# 106 年度臺南市都市設計審議委員會 第 7 次會議紀錄

## 106年度臺南市都市設計審議委員會第7次會議紀錄

研議第一案：新訂「高速鐵路台南車站特定區(公三、公六、產業專用區)都市設計準則(配合沙崙綠能科學城計畫)」暨修訂「高速鐵路台南車站特定區都市設計規範」都市設計研議案(歸仁區)

審議第一案：「皇龍建設股份有限公司店鋪、集合住宅新建工程」都市設計審議案(永康區)

附圖三 指定留設人行動線

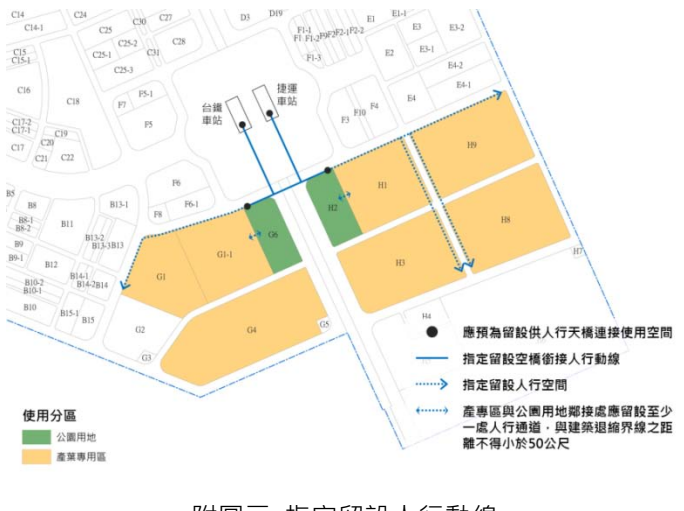
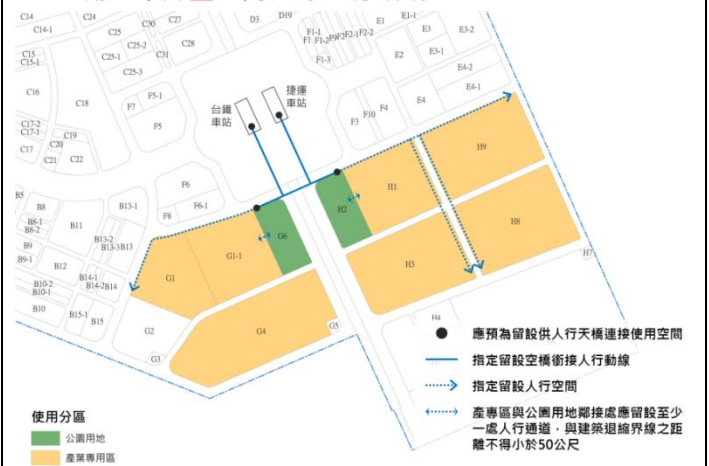
~~四、產業專用區(街廓編號 G1、H1、H3、H8、H9)臨 3-5-30M 及 5-4-20M 計畫道路側應留設人行空間，創造本計畫區內良好人行路網。~~

- 一、街廓內部動線與基地退縮範圍之人行空間應整合規劃設計，形成連續性人行動線系統，以提供良好步行環境。
- 二、公園用地與產業專用區間應留設至少一處人行通道，並與建築線距離不得小於 50 公尺。
- 三、公園用地或產業專用區應預留供人行天橋連接使用之空間，提供銜接至車站之人行動線。

附圖四 指定留設開放空間與公共設施配置圖

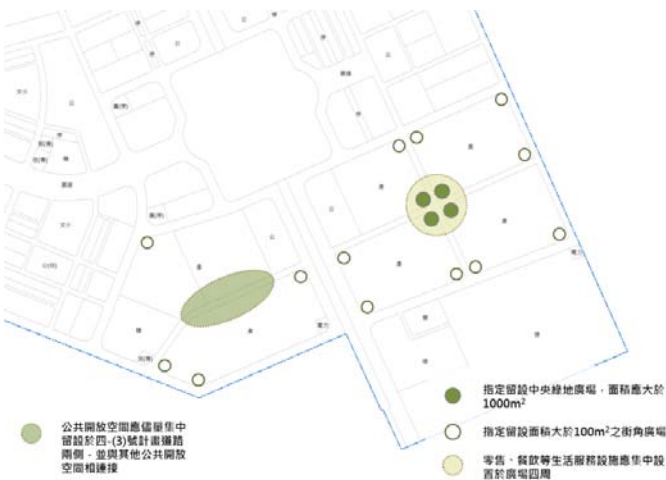
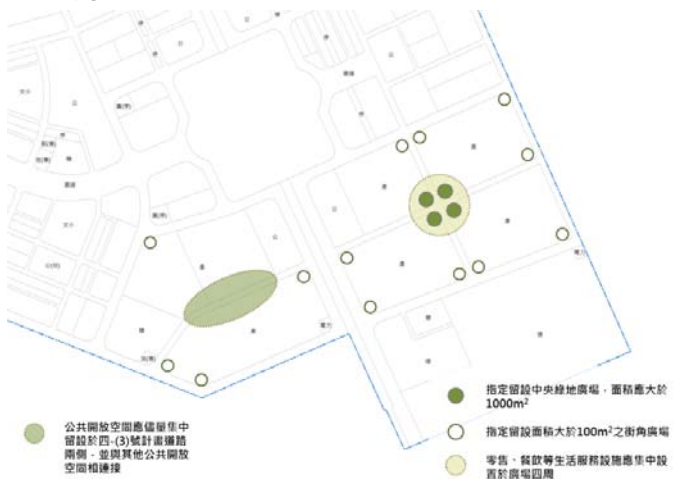
- 一、生態街角廣場：為配合季節性風向，形成良好通風環境，依土地使用分區管制要點第十二條指定留設街角廣場位置，應留設 100 平方公尺以上之開放空間。
- 二、中央綠地廣場：
  - (一)高鐵路廊以東街廓(編號 H1、H3、H8、H9)之建築基地，應於指定位置分別留設 1000 平方公尺以上之開放空間。
  - (二)中央綠地廣場鋪面應與相鄰街廓及道路用地整體

- 一、生態街角廣場：為配合季節性風向，形成良好通風環境，依土地使用分區管制要點第十二條指定留設街角廣場位置，應留設 100 平方公尺以上之開放空間，且綠覆率應達 50%以上。
- 二、中央綠地廣場：
  - (一)高鐵路廊以東街廓之產業專用區(街廓編號 H1、H3、H8、H9)之建築基地，應於指定位置分別留設 1000 平方公尺以上之開放空間，且綠覆率應

附圖六 連續性風廊設計示意圖

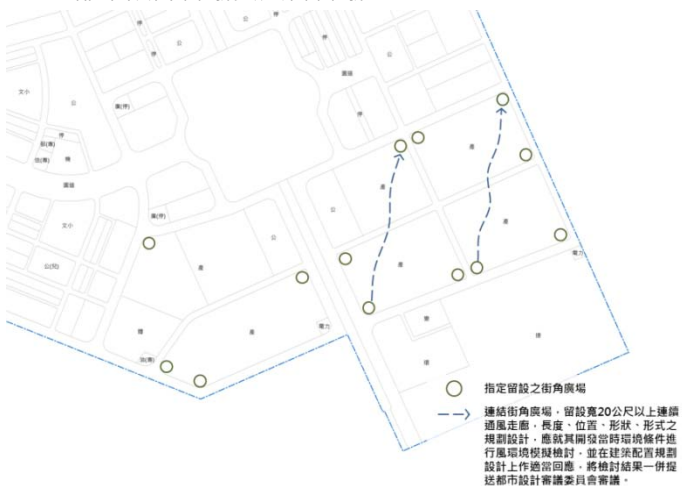
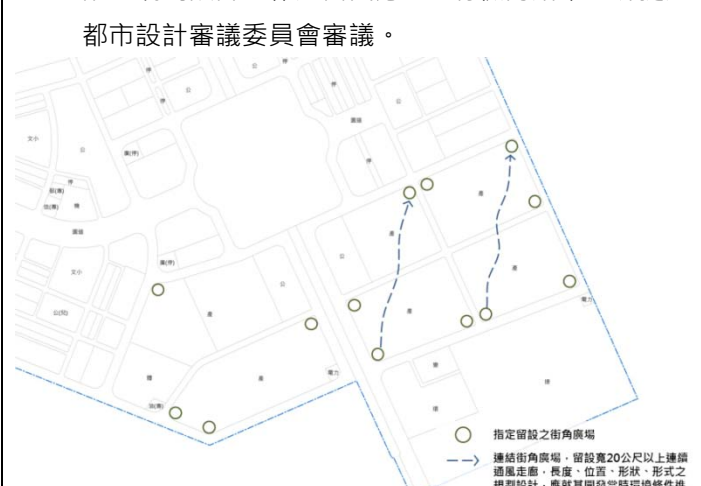
為形成本計畫區地面層良好通風環境，及增進人行空間微氣候品質，產業專用區街廓內應留設連續性風廊。

- 一、指定留設之生態街角廣場，應以寬度 20 公尺以上之南北向連續性風廊連接。
- 二、指定留設之連續性風廊，其長度、位置、形狀、形式之規劃設計，應就其開發當時環境條件（如周邊建成區、地上物及植栽等）進行風環境模擬檢討，在建築配置規劃設計上作適當回應，並將檢討結果一併提送都市設計審議委員會審議。

附圖六 留設風廊應送都市設計審議示意圖

為形成本計畫區地面層良好通風環境，及增進人行空間微氣候品質，產業專用區內(街廓編號 H1、H3、H8、H9)應留設連續性風廊。

- 一、指定留設之生態街角廣場，應以寬度 20 公尺以上之南北向連續性風廊連接。
- 二、指定留設之連續性風廊，其長度、位置、形狀、形式之規劃設計，應就其開發當時環境條件（如周邊建成區、地上物及植栽等）進行風環境模擬檢討，在建築配置規劃設計上作適當回應，並將檢討結果一併提送都市設計審議委員會審議。
